**INFORME**  
**AUDITORÍA TÉCNICA EXTERNA ( 2ª parte )**  
**LM-PI-PV-AT-29-04**  
**PROYECTO: MEJORAMIENTO A LOS ACCESOS AL**  
**PUENTE SOBRE EL RIO TEMPISQUE**

LICITACIÓN PÚBLICA No 057-2001  
DEL  
MINISTERIO DE OBRAS PÚBLICAS Y TRANSPORTES  
CONSEJO NACIONAL DE VIALIDAD (CONAVI)

Setiembre del 2004.

**INFORME DE AUDITORÍA TÉCNICA EXTERNA 2ª PARTE  
PROYECTO ACCESOS AL PUENTE SOBRE RIO TEMPISQUE  
LICITACIÓN PÚBLICA No. 57-2002 (MOPT – CONAVI)**

Figura No.1: Cambio de estructura del pavimento.

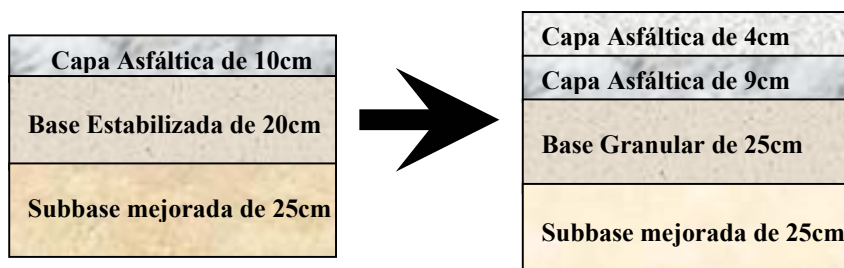
#### Hallazgo No.1: Sobre el cambio de la base y la capa asfáltica.

Las deficiencias de los estudios básicos señalados en la primera auditoría, condujeron a diseños inadecuados del paquete estructural y generaron incertidumbre y secuelas adversas en la etapa de construcción. Lo anterior fue advertido por la empresa contratista Sánchez Carvajal mediante oficio del 14 de octubre del 2002 dirigido al ingeniero de proyecto, al que adjunta un estudio realizado por un consultor privado del pavimento contractualmente definido, del cual se concluye que el diseño original no cumple con los requerimientos estructurales necesarios para el proyecto. Con la intervención de la Dirección de Ingeniería, la Dirección de Obras, la Viceministra del MOPT, la empresa consultora IMNSA, así como el Consejo de Administración de CONAVI se decidió solicitar al consultor una nueva alternativa de solución para el pavimento.

Esta segunda alternativa tampoco satisfizo pues fue cuestionada por la Dirección de Ingeniería del CONAVI, soportada en un informe de Lanamme que concluyó que el paquete estructural no cumplía con requisitos de diseño, y presentaba una vida útil proyectada por agrietamiento a la fatiga muy inferior a los escenarios de carga planteados.

Es criterio de la auditoría que antes de iniciar el proceso constructivo, debe estar claramente definido el pavimento que se va a construir de modo que no se tenga que improvisar soluciones una vez que se inician las obras. Los cambios en el pavimento a construir deben ser mínimos de manera que no generen problemas presupuestarios ni de capacidad estructural en el desarrollo y el desempeño de la obra. La descripción de los trabajos a realizar presentada en el Cartel de Licitación se cambió como se presenta a continuación:

**Figura No. 2:** Sección típica

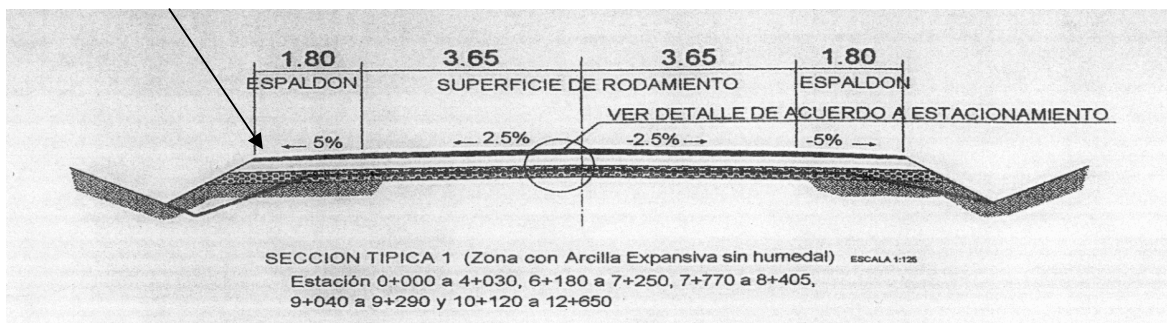
Se ha observado en el proyecto, un defecto constructivo que no ha sido corregido adecuadamente y que implica costos de reparación a corto plazo que tendrá que hacer CONAVI y son una obligación contractual. Se trata de las súper elevaciones de la carretera, las cuales no se construyeron según lo señalado en planos, pues la pendiente indicada del espaldón para sacar las aguas de la vía se alteró por el cambio en el pavimento y en consecuencia el agua se acumula en él, lo que ocasionó que se improvisara con una solución emergente, rompiéndolo para hacer unos canales de desagüe para que el agua salga.

El defecto constructivo se produjo al construir esta pendiente con inclinación hacia el interior de la vía por los peraltes de las curvas.

Las especificaciones del proyecto en el tomo I, sección II, folio No.35, punto 6.11 Defectos, indica: “ 6.11.1. Durante la ejecución de las obra, el Ingeniero de proyecto debe controlar el trabajo del Contratista y notificarle los defectos que encuentre. .... El Ingeniero de proyecto debe ordenar al Contratista que corrija cualquier trabajo que considere que tiene algún defecto.”
